Naumburg (Saale): Begleitung der Entwurfsplanung des 1. Preisträgers im Realisierungswettbewerb zur Umfeld-Neugestaltung des UNESCO-Weltkulturerbes Naumburger Dom

hier: Viertes Werkstattgespräch zur Umgestaltung des Domumfeldes

Ort, Zeit: Naumburg (Saale), Domplatz 3; 28.09.2023; 18:30 -21:00 Uhr

Aegidiengasse
Dompredigergasse
ehemalige PKW-Stellplätze (2 Stck) Erhalt prüfen
Neuer Steinweg
UMGESTALTUNG DOMUMFELD NAUMBURG
VORABZUG 07.09.

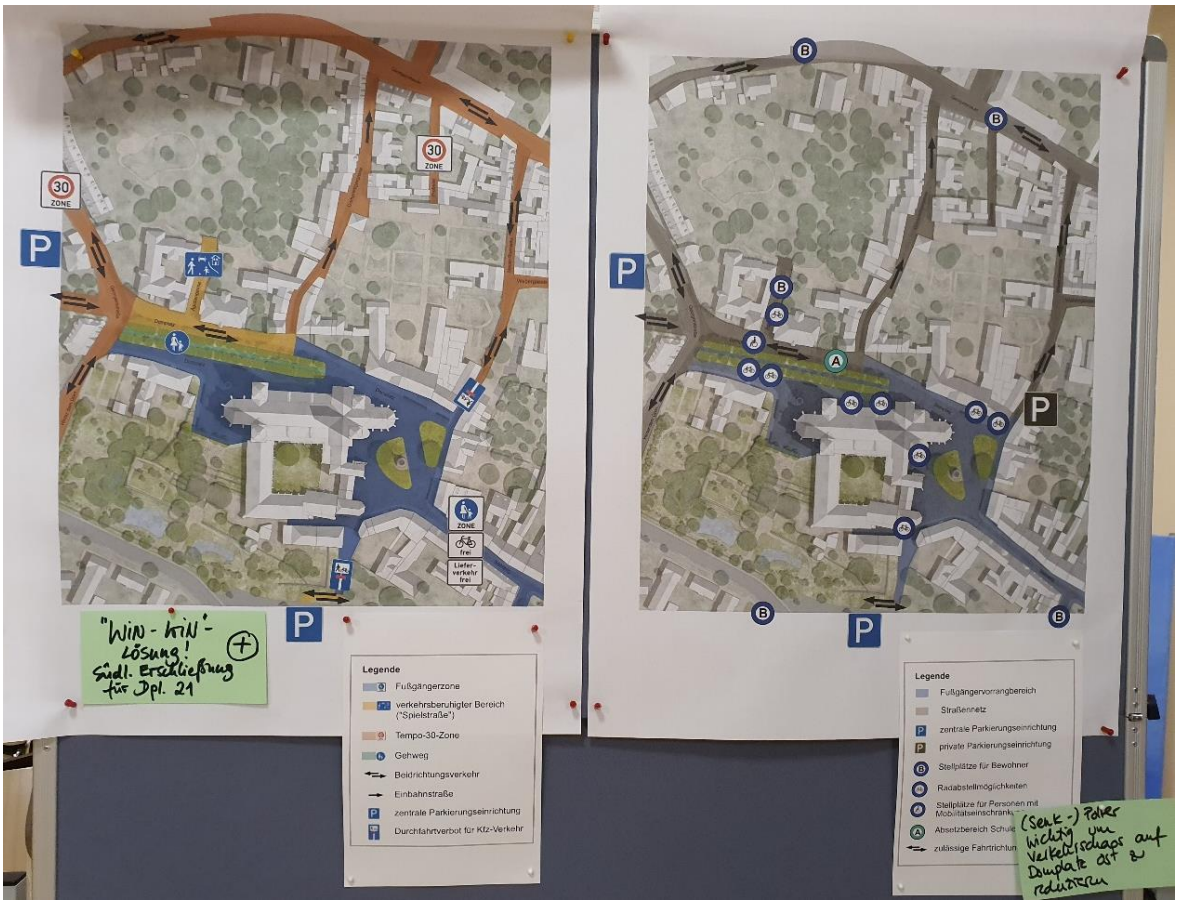
"WIN - WIN" - Lösung! Südl. Erschließung für Dpl. 21
Legende
Fußgängerzone
verkehrsberuhigter Bereich ("Spielstraße")
Tempo-30-Zone
Gehweg
Beidrichtungsverkehr
Einbahnstraße
zentrale Parkierungseinrichtung
Durchfahrtverbot für Kfz-Verkehr
Legende
Fußgängervorrangbereich
Straßennetz
zentrale Parkierungseinrichtung
private Parkierungseinrichtung
Stellplätze für Bewohner
Radabstellmöglichkeiten
Absetzbereich Schule
(Sehr wichtig um Verkehrschaos auf Dompl. zu reduzieren

Durchgang Trauerzug ~~durch~~ quert Domlindenallee?
Zisternen dimension
glatte Oberfläche der Steine? → Problem im Winter bei Nässe
Wegeführung zwischen Dom und Domplatz 14 noch nicht optimal
Anfang / Ende Pergola? (bis an Wand)
Wasserspiele Spielplatz
Zeichenerklärung
Fahrradparker notwendig? - vor Schule -
Musik-Instrument im Boden
? glatte Oberfläche ↳ erhöhte Glättegefahr?
Fahrräder von dem / vor / ggü Domplatz 14
UKL Ulrich Krüger Landschaftsarchitekten

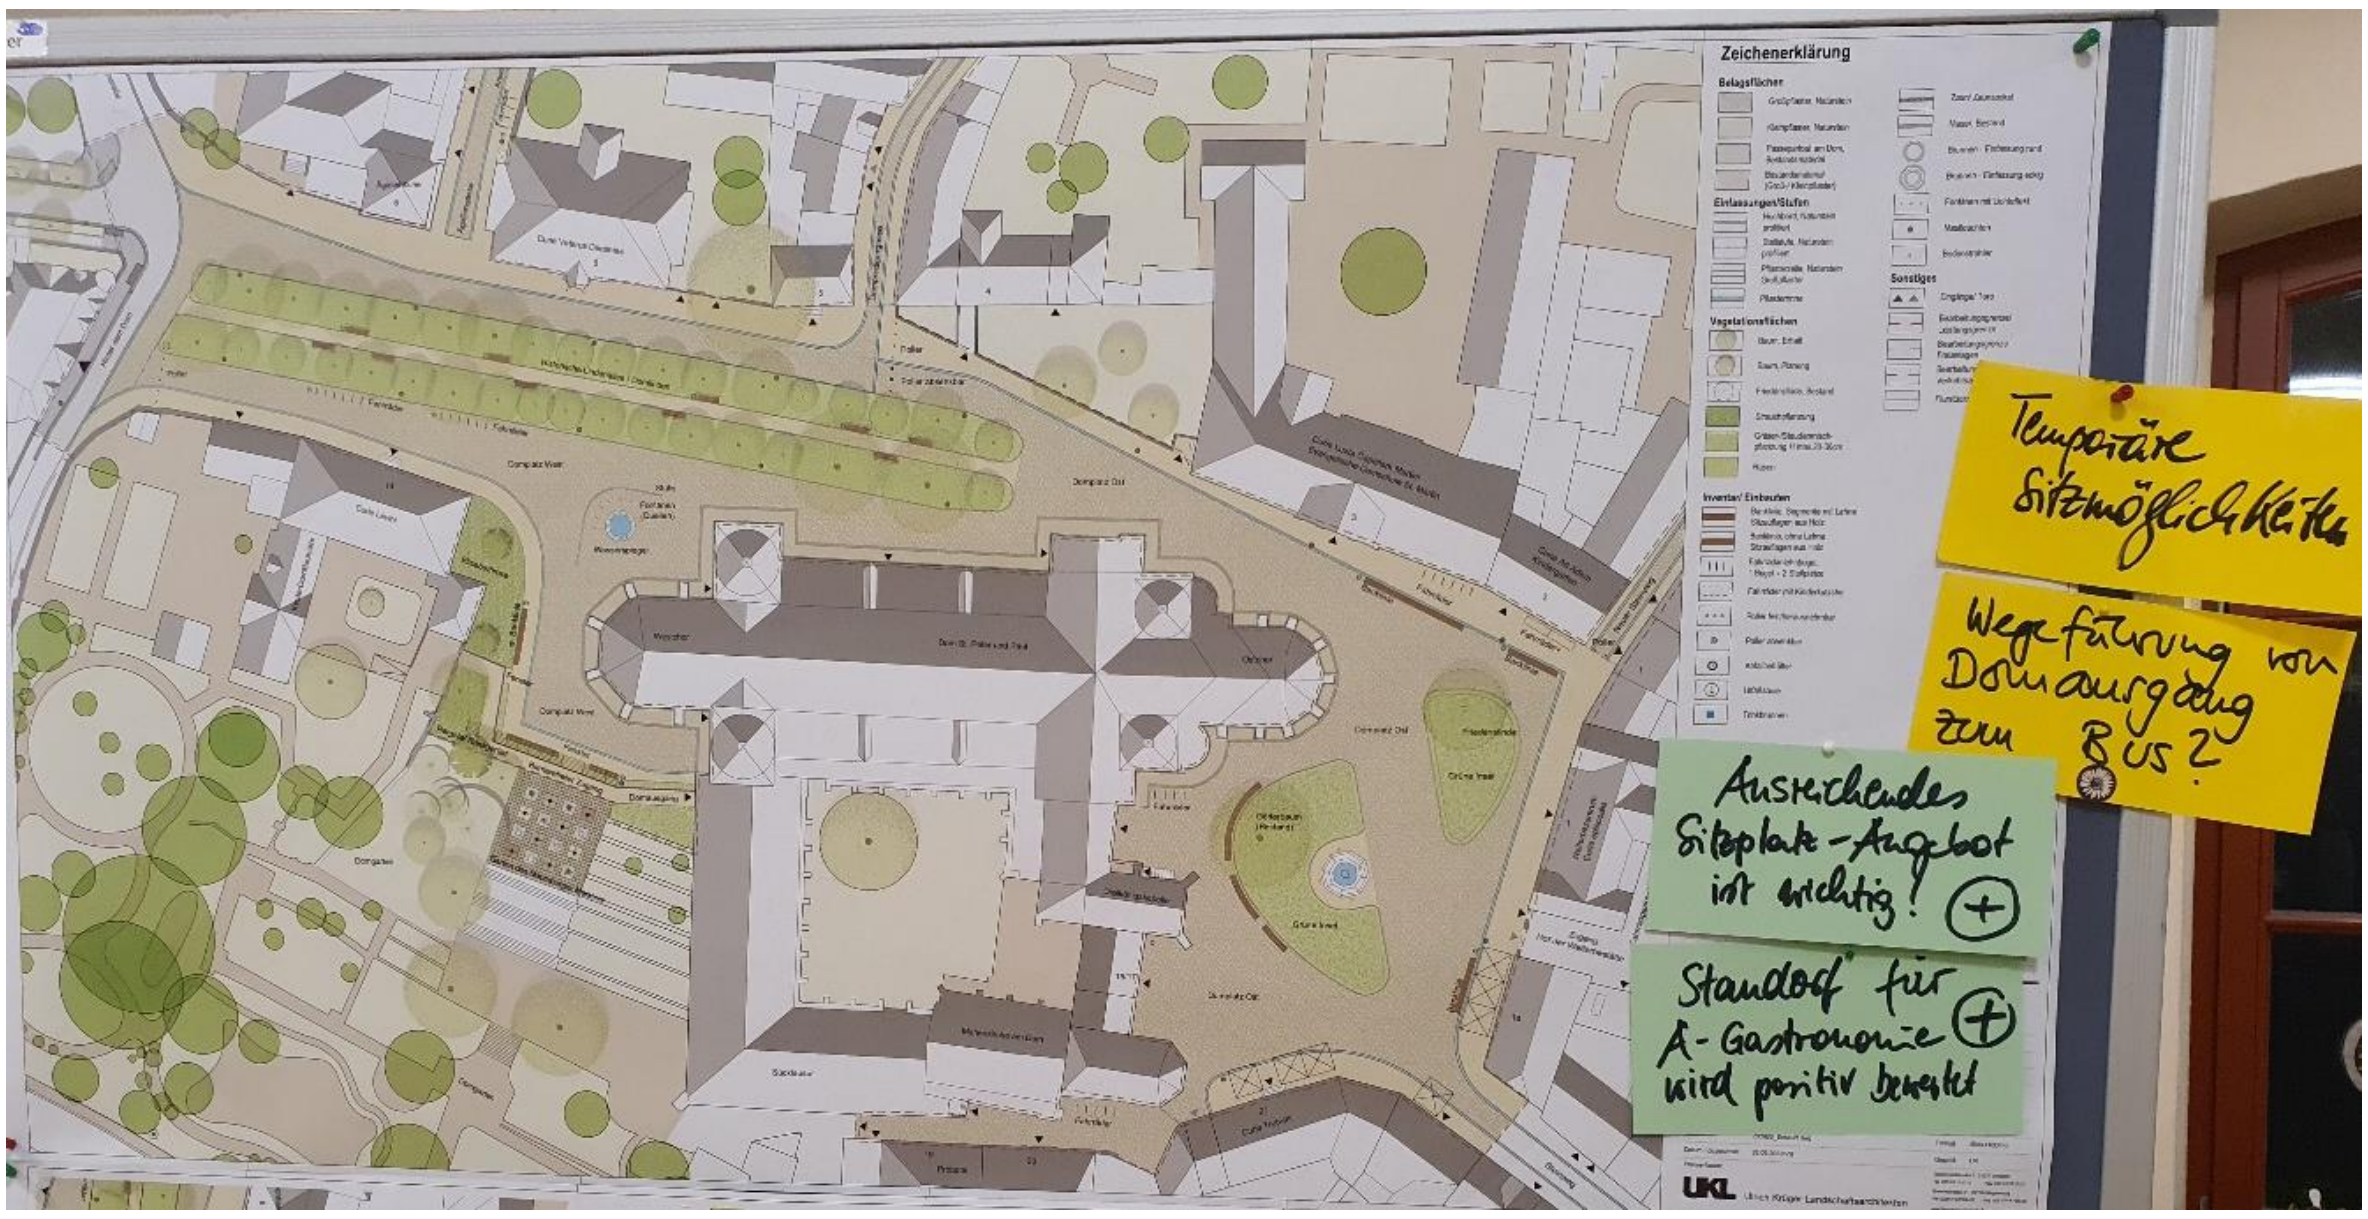
Zeichenerklärung
Temporäre Sitzmöglichkeiten
Wegeführung von Domausgang zum Bus?
Ausreichendes Sitzplatz-Angebot ist wichtig! +
Standort für A-Gastronomie wird positiv bewertet +
UKL Ulrich Krüger Landschaftsarchitekten
